# 東海第二発電所の安全性検証 に係る取組状況について

令和4年8月24日

茨城県防災・危機管理部  
原子力安全対策課

## (3) 東海第二発電所安全性検討ワーキングチーム(WT)における審議

1993年釧路沖地震(M7.5)の諸元

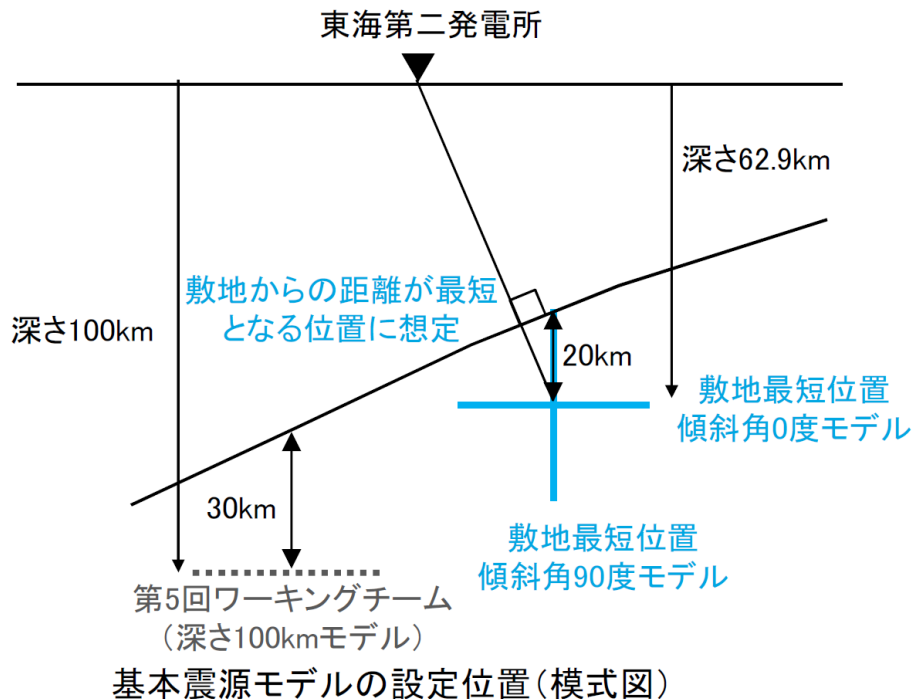
### 【WT委員からの指摘(第1回、第2回、第4回、第5回WT)】

- 沈み込んだプレート内地震の発生状況を北海道まで広げると、1993年釧路沖地震 (M7.5) が発生している。
- 1993年釧路沖地震が東海第二発電所の敷地の真下またはサイトからの距離が最も近くなる位置で発生することを想定した上で、応力降下量を1.5倍とした厳しい条件で地震動評価を実施すべき。

- WTでの指摘を踏まえ、1993年釧路沖地震が東海第二発電所の敷地からの距離が最短となる位置で発生することを想定した上で、応力降下量を1.5倍として地震動評価を実施。(次ページ参照)

■統計的グリーン関数法による地震動評価結果

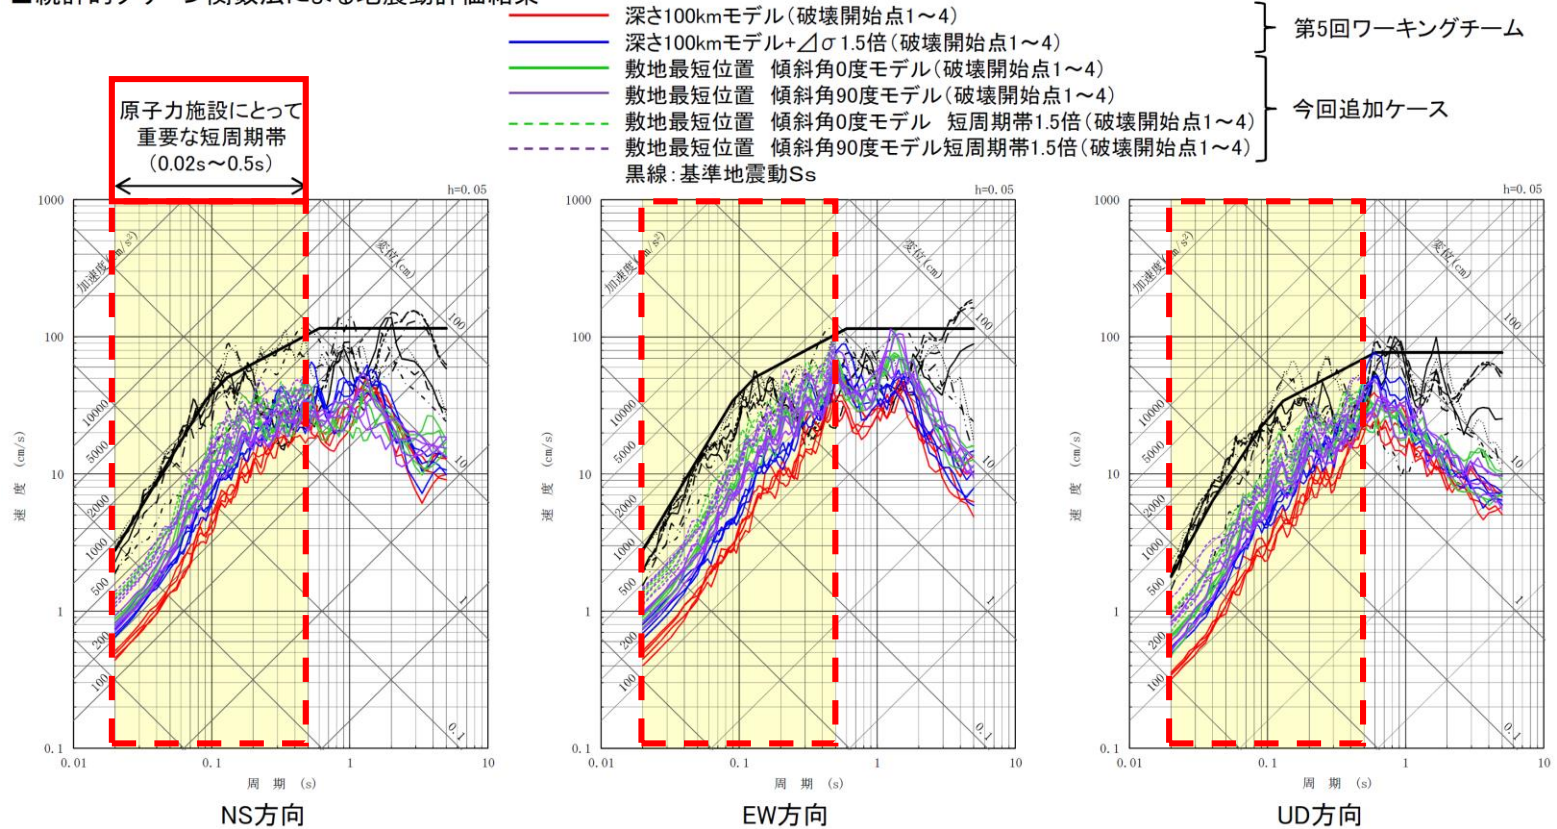
➡ この説明に対し、委員から、限定された周期帯だけでなく、全周期帯での影響を確認するよう指摘あり。(第16回WT)

- 第16回WTでの指摘を踏まえ、全周期帯において、1993年釧路沖型地震（敷地最短位置、応力降下量1.5倍）と基準地震動Ssを比較した結果、一部の周期帯で基準地震動Ssを上回ることを確認。

## 基準津波を用いた漂流物の軌跡の解析結果

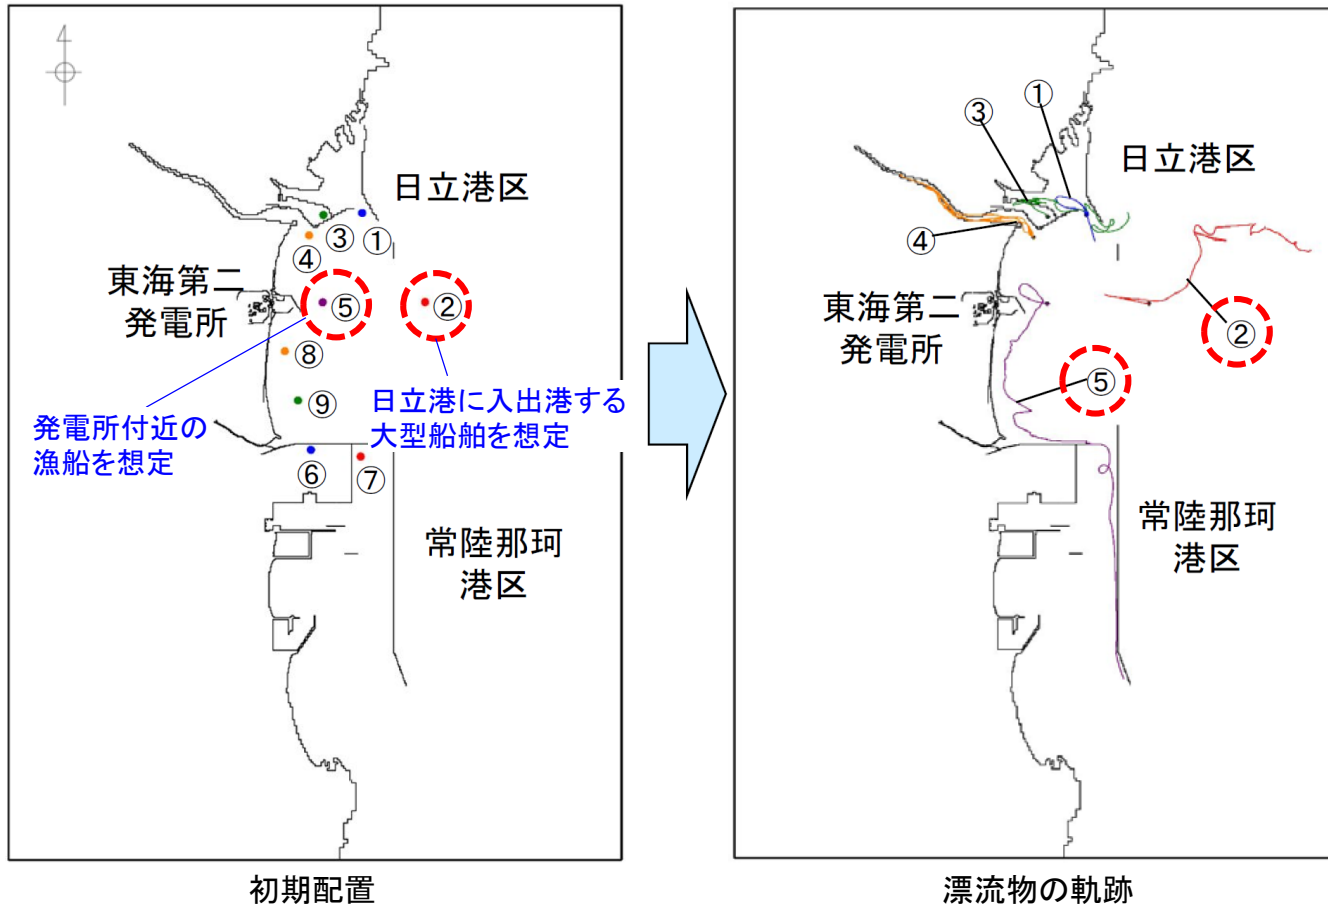
➡ この説明に対し、漂流物軌跡解析における大型船舶の評価点について想定される航路で発電所に最も近い位置とした場合の評価示すよう求めた。（第19回WT）

- ▶ 日立港に入港（出港）する大型船舶を想定した②の軌跡から、発電所には到達しないことを確認。

- ▶ 発電所付近で操業する漁船を想定した⑤についても、発電所に到達しない結果となったが、安全側に漁船が防潮堤に衝突することを想定。
